SEZNAM DOKLADŮ

Úprava horní části Vratislavova náměstí v Novém Městě na Moravě

Vyjádření města k projektové dokumentaci pro územní a stavební řízení stavebního záměru – „Úprava horní části Vratislavova náměstí v Novém Městě na Moravě“

Celková koordinační situace, návrh Ing. Šárka Vráblová, prosinec 2013.

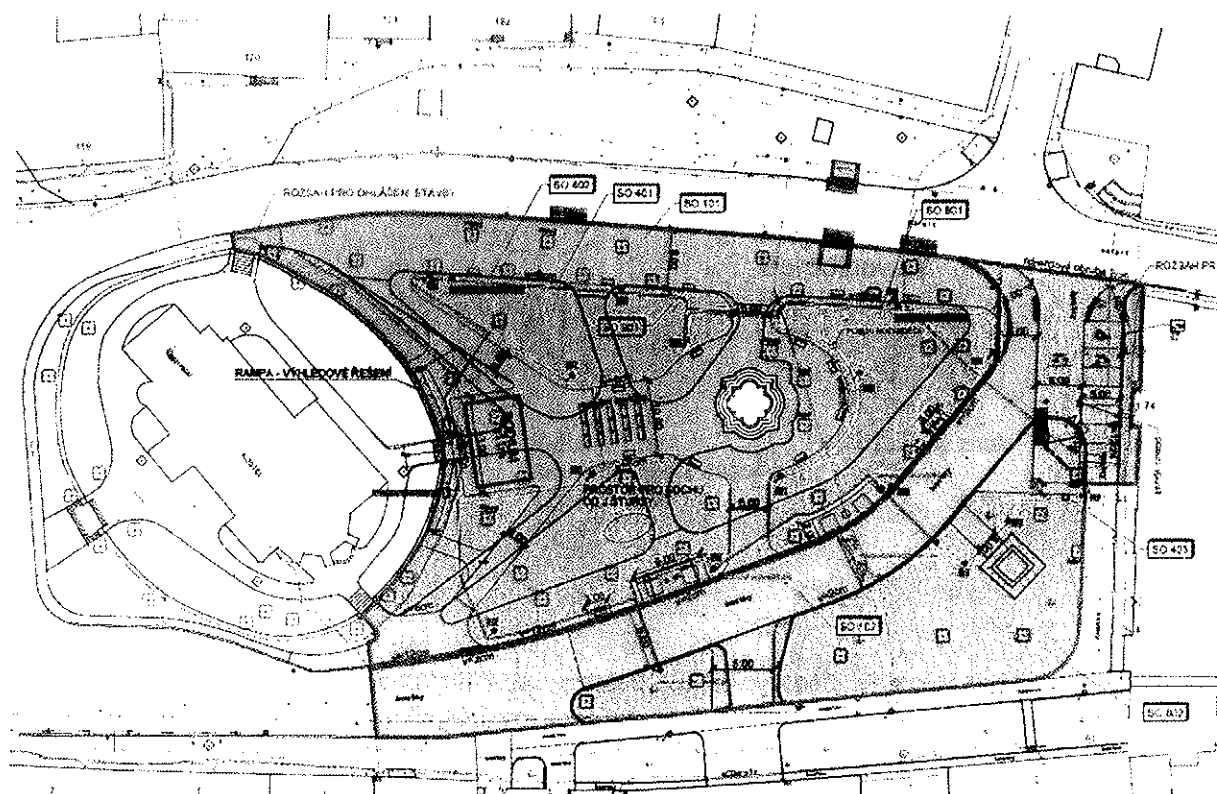
- 1. K předláždění hlavní komunikace bude použita stávající žulová kostka 10/10 cm. Chybějící bude doplněna odpovídajícím druhem dlažby.**
- 2. Jako rušivé považujeme umístění zásuvkových rozvaděčů do exponovaných míst před nástupy ke kulturním památkám. Jejich podoba však dosud není známa (nízké?, vysoké?, plastové?). Umístění, způsob osazení a jejich podoba v prostoru bude s orgány památkové péče projednána. Při**

konzultaci na sklonku roku bylo zvažováno, že rozvaděče budou součástí sloupů veřejného osvětlení.

3. **V dalším stupni PD bude specifikován typ svítidel, podoba městského mobiliáře** (koše, lavičky).
4. **Úprava zeleně, včetně návrhu nové výsadby bude konzultován s odborným pracovníkem**, specialistou na zeleň měst a parků Ing. Jaroslavou Musilovou, ÚOP NPU v Telči, tel. 725 590 597. Se zásadní změnou vzrostlé zeleně dochází v souvislosti s umístěním nové nájezdové rampy u zadního schodiště ke kostelu, která není předmětem této dokumentace, proto plánované kácení a náhradní zeleň bude konzultováno s kompetentní osobou při jejím řešení.

5. **Před dalším stupněm PD nutno prověřit situaci v blízkosti mohutné jedle**, kde by mohlo stavebními pracemi dojít k poškození kořenového systému nebo redukci větví, což se jeví jako nežádoucí. V této souvislosti apelujeme na nutnost zajištění garantované odborné firmy při úpravě stávající zeleně, aby nedošlo k jejímu nevratnému poškození.

Neodpustím si však poznámku k řešení parkování před budovou staré pošty. Půdorysné řešení ploch, a to oddělení příčnou diagonálou pojezdu aut od průchozí komunikace stále vnímám jako značně nahodilé a nedořešené. Pojezdová komunikace podél celého domu, která zůstává beze změn, je ukončena či „lépe“ zatarasena kolmým stáním. Navíc panuje obava, že úzký chodníček v blízkosti převislých větví jedle si vyžádá jejich redukci, což by se negativně projevilo na jejím vzhledu a jeví se nejen z pohledu památkové péče jako nežádoucí.
